VOOR UITVOERING

Blok S1 Strijp S

Achtergevel, rechtergevel

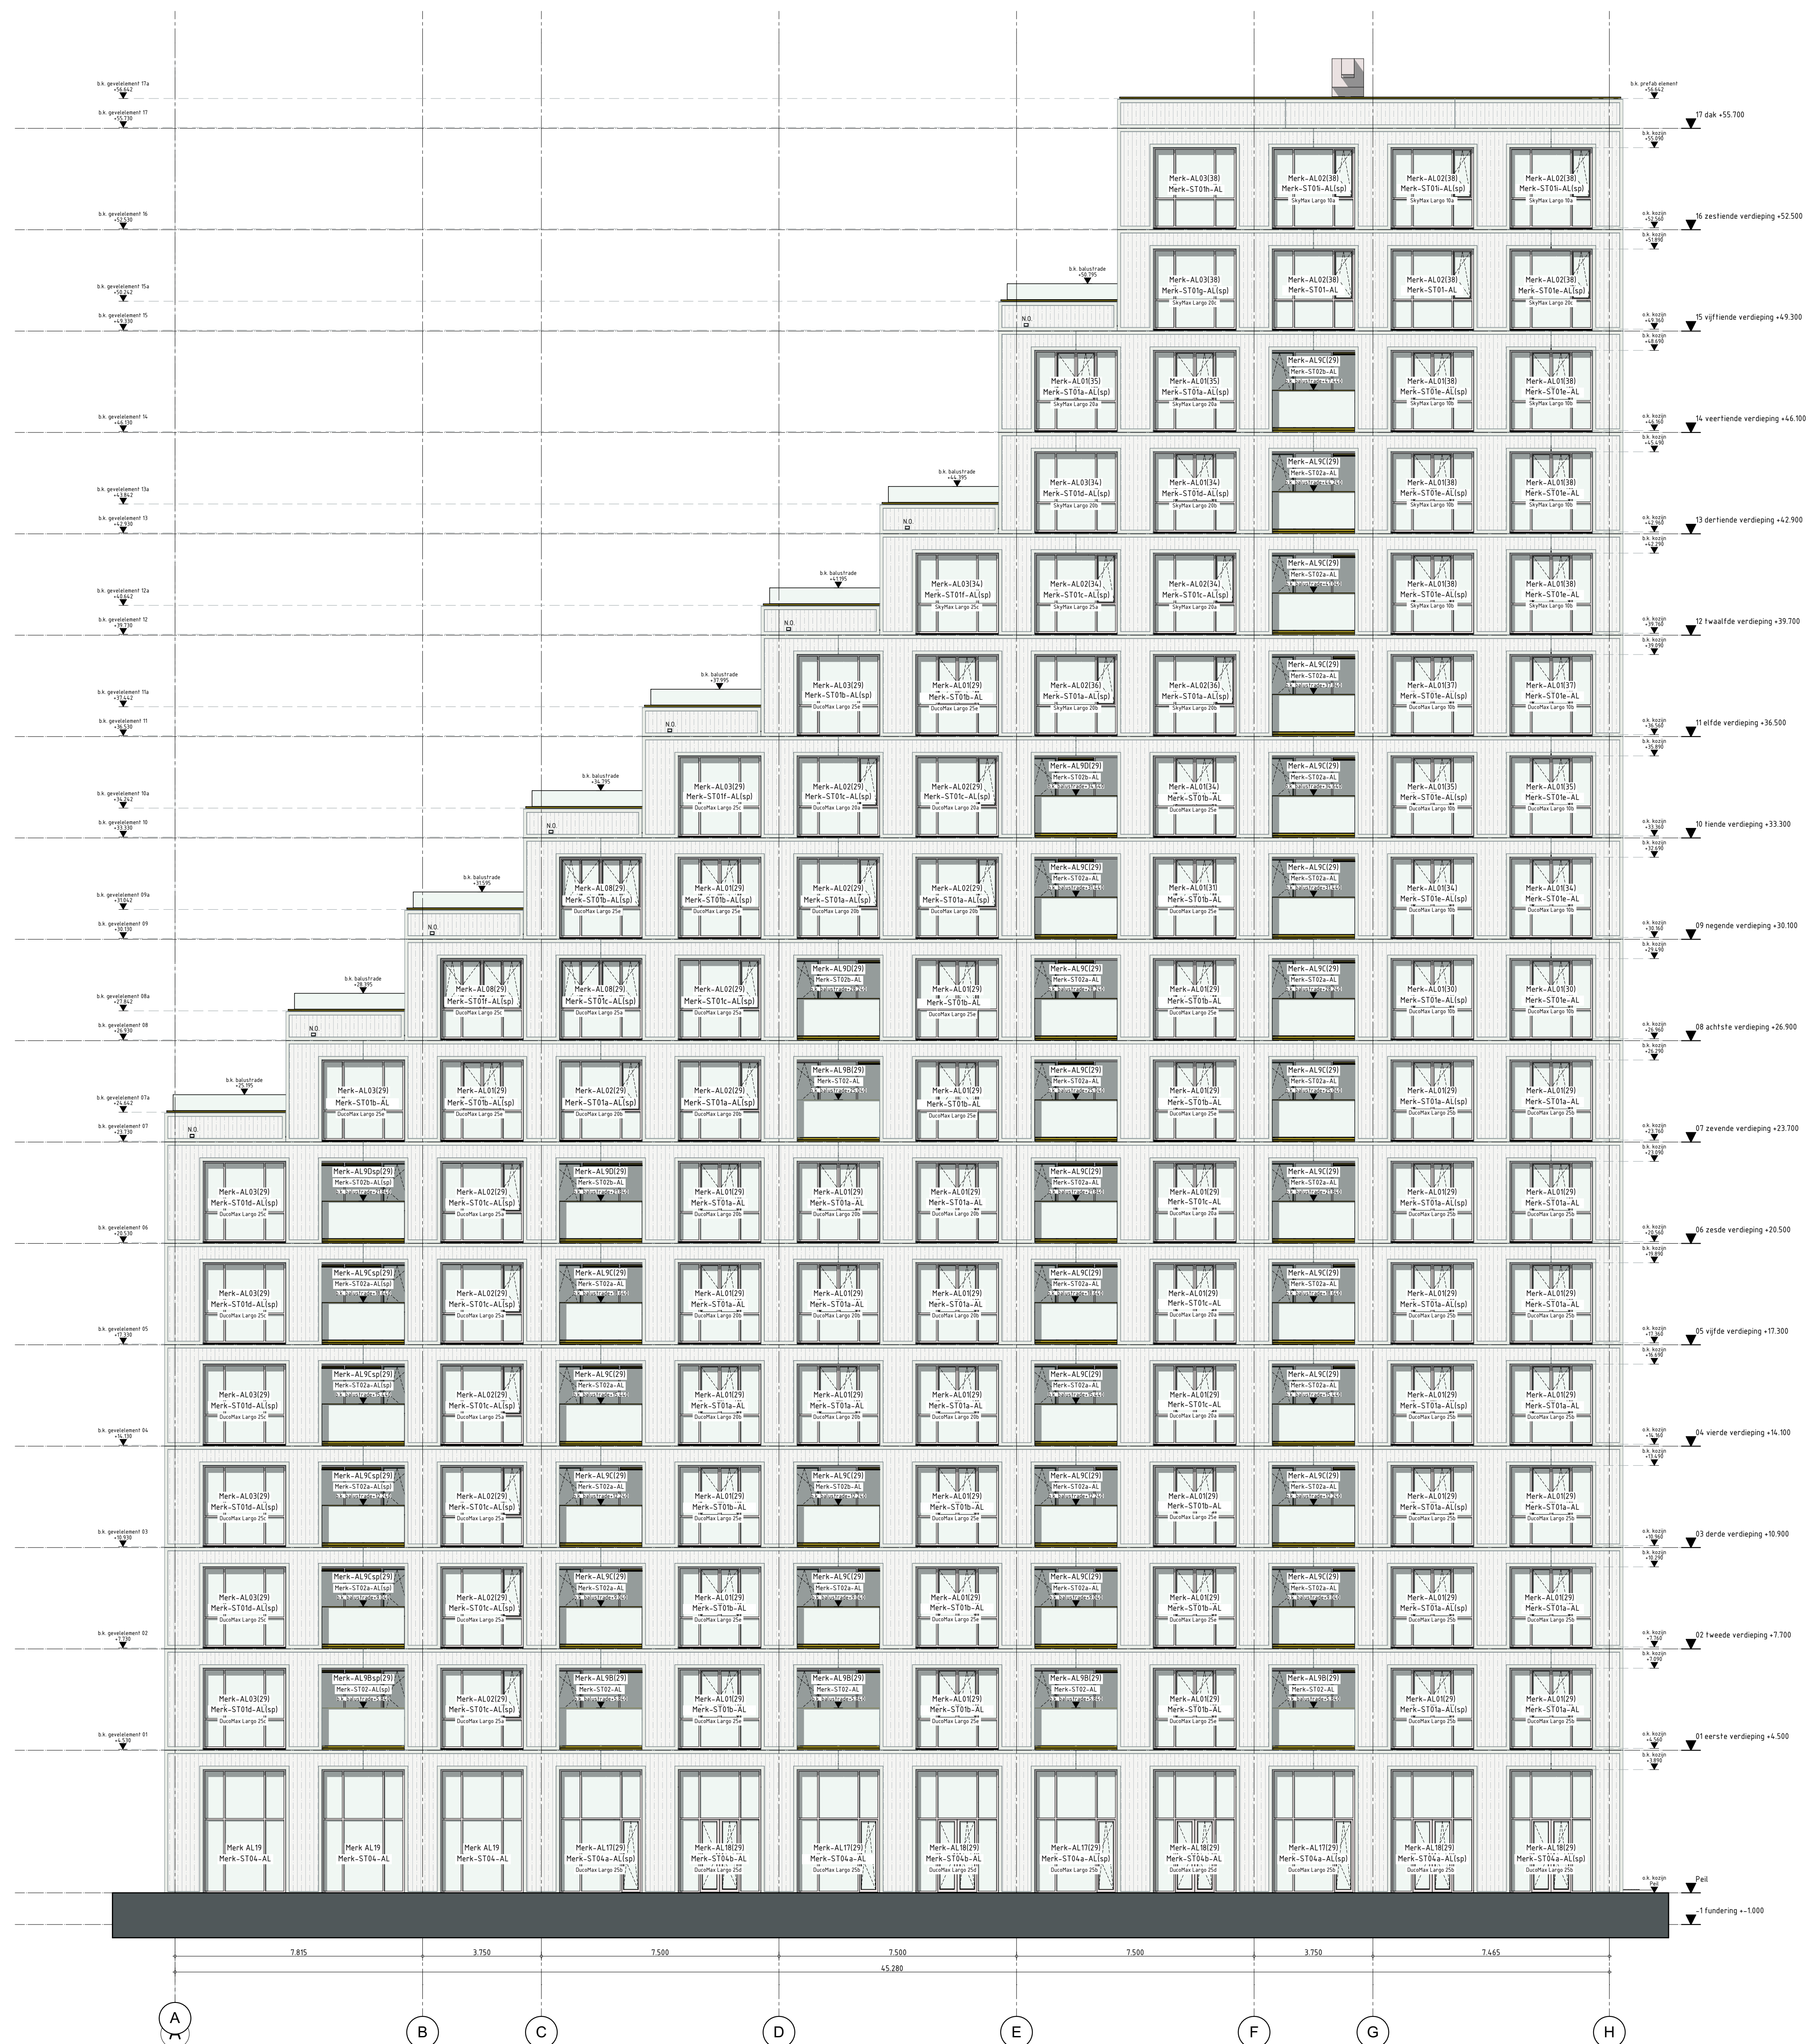
Hoogte kozijnen achtergevel. Roosters in kozijnen vervallen. Boven kozijnen komt een dicht aluminium paneel waarin roosters opgenomen dienen te worden. Deze dienen ntb. in overleg met de architect
